**2023/110 7.06.04 Kommunales Natur- und Landschaftsschutzinventar
Natur- und Landschaftsinventarobjekt, Kirchenpark**

Beschluss Stadtrat

Parkkonzept vom 23. Februar 2023

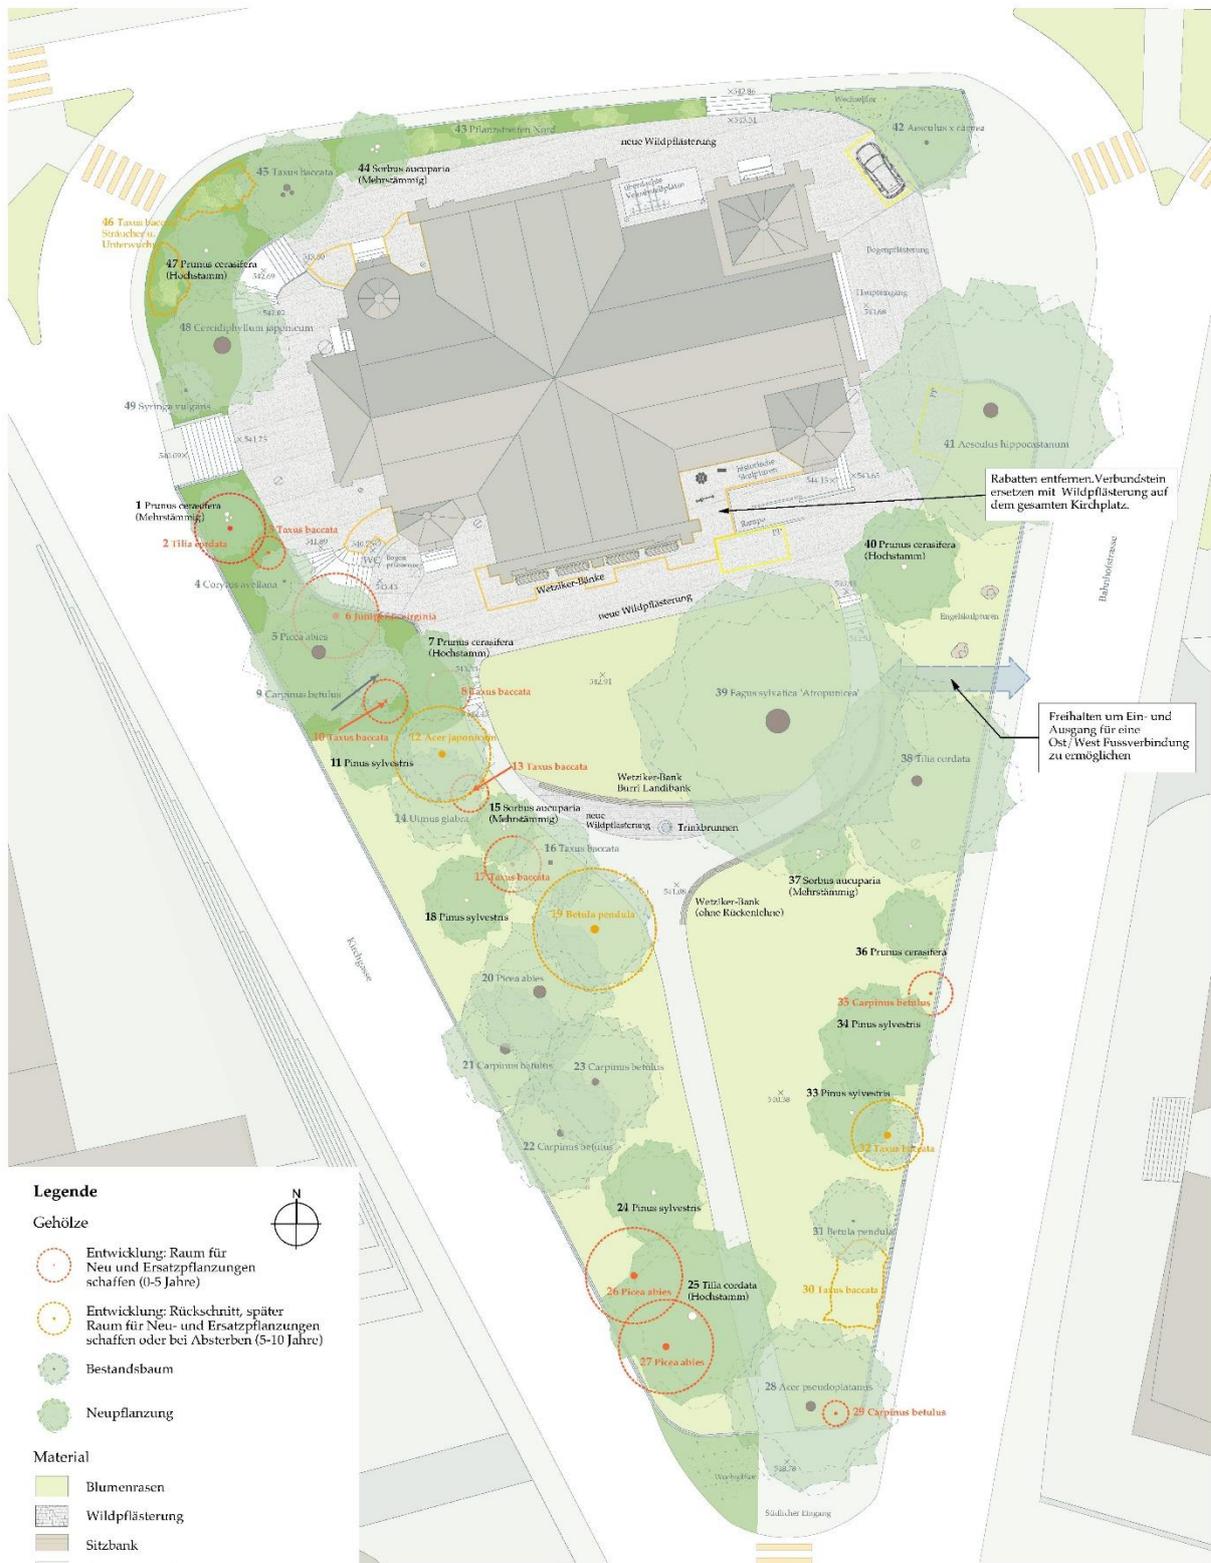
Die Unterpflanzung der Bäume mit mehrjährigen Stauden ist zu begrüssen. Die Vorschläge im Parkkonzept beinhalten sowohl einheimische Wildstauden als auch Zierstauden. In der vorliegenden Parksituation ist die Verwendung von Zierstauden vertretbar. Die Abteilung Umwelt empfiehlt, ein Verhältnis von 80 % ökologisch wertvoller einheimischen Wildstauden und 20 % Zierstauden/nicht-einheimische Stauden einzuhalten.

Die offenen Flächen werden gemäss Konzept als Blumenrasen gepflegt. Das vorgeschlagene Saatgut für Neuansaatn beinhaltet ausschliesslich einheimische Arten und entspricht damit den Anforderungen. Es ist zu prüfen, ob wenig intensiv genutzte, gut besonnte Randbereiche als artenreiche Blumenwiese gepflegt und falls nötig neu angelegt werden können, so z.B. die Flächen entlang der Kirchgasse.

Das Parkkonzept sieht eine Ergänzung der Pflasterung auf dem Kirchenplatz vor. Zudem soll der Sitzbereich im Halbrondell gepflästert werden. Wo möglich müssen die Oberflächen unversiegelt und versickerungsfähig ausgestaltet sein. Dies trifft insbesondere auf die Wildpflasterung im Halbrondell zu. Die Neugestaltung im Wurzelbereich der Blutbuche darf zu keinen Schäden an den Wurzeln führen.

2. Bei der Umsetzung des Parkkonzepts beachtet die evangelisch-reformierte Kirchgemeinde folgende Punkte:
 - Um die Versickerung des Regenwassers zu fördern und damit die Wasserversorgung der Bäume zu optimieren, ist bei einer Neugestaltung des Kirchenplatzes die Wildpflasterung versickerungsfähig auszuführen. Dies gilt ebenso für die vorgesehene Wildpflasterung im Bereich des Halbrondells.

- Gut besonnte, extensiv genutzte Flächen sollen ab sofort statt als Blumenrasen als Blumenwiese gepflegt oder bei einer Neuanlage als Blumenwiese angesät werden.

- Um die Versickerung des Regenwassers zu fördern und damit die Wasserversorgung der Bäume zu optimieren, ist bei einer Neugestaltung des Kirchenplatzes die Wildpflästerung versickerungsfähig – also unverfugt – auszuführen. Dies gilt ebenso für die vorgesehene Wildpflästerung im Bereich des Halbrondells.
- Gut besonnene, extensiv genutzte Flächen sollen statt als Blumenrasen als Blumenwiese gepflegt oder bei einer Neuanlage als Blumenwiese angesät werden.
